Sujet : [INTERNET] Enquête publique Questions et remarques - M et Mme BONIFAT

Objet : Enquête préalable à la déclaration d'utilité publique et enquête parcellaire - projet d'aménagement d'une voie piétonne le long de la RD 120 – La BUISSE

- Document d'enquête parcellaire
- plan d'aménagement phase 3 – projet PRO définitif du 14/02/2022
- Plan géomètre GEO-CONSULT du 14/09/2021

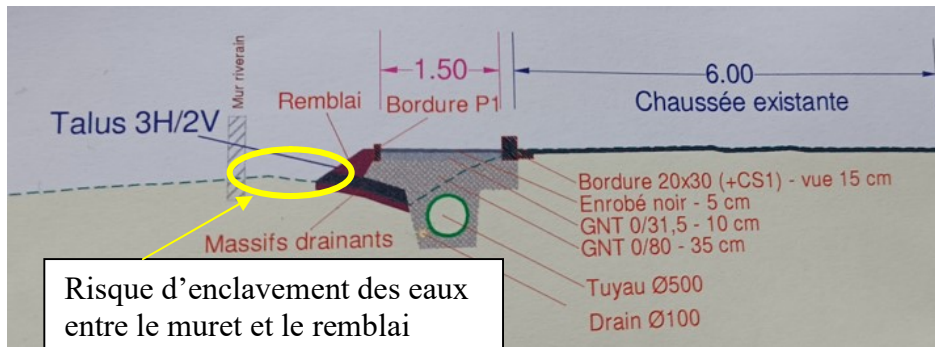
- a) Position de la voie piétonne : pourquoi ne pas placer la voie piétonne sur la voie opposée de la route côté sud? Cette solution aurait beaucoup moins d'impact sur les habitations qui sont beaucoup moins nombreuses de ce côté de la route.
- b) Dimensions de la voie piétonne : au niveau de la coupe CC, la largeur 1.5m nous paraît trop grande et du coup, avoir des conséquences sur l'emprise de notre terrain.

Plan d'aménagement

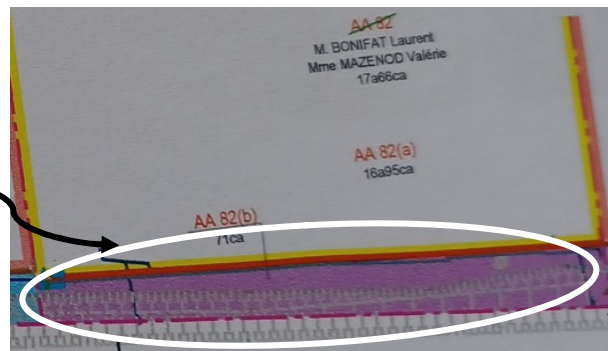
- sur cette même coupe CC, il est noté que la piste sera recouverte d'un asphalte. C'est donc un sol non perméable. Il serait plus intéressant pour favoriser l'absorption des eaux pluviales de rendre cette surface drainante, comme la voie piétonne réalisée en gravier sur le hameau du Gay côté St Jean de MOIRANS
- aucune inclinaison/pente ne semble indiquée au niveau de la voie piétonne. De quel côté est prévu l'écoulement de cette surface piétonne ?

d) Drainage des eaux : toujours sur cette coupe, on voit que le remblai de la voie piétonne enclave la zone de notre terrain jusqu'à notre muret. Nous émettons donc de vives réserves quant la présence d'eau stagnante en cas de forte pluie. De plus, notre terrain se situe bien au-dessous du niveau de la route, ce qui ne semble pas apparaître sur la coupe.
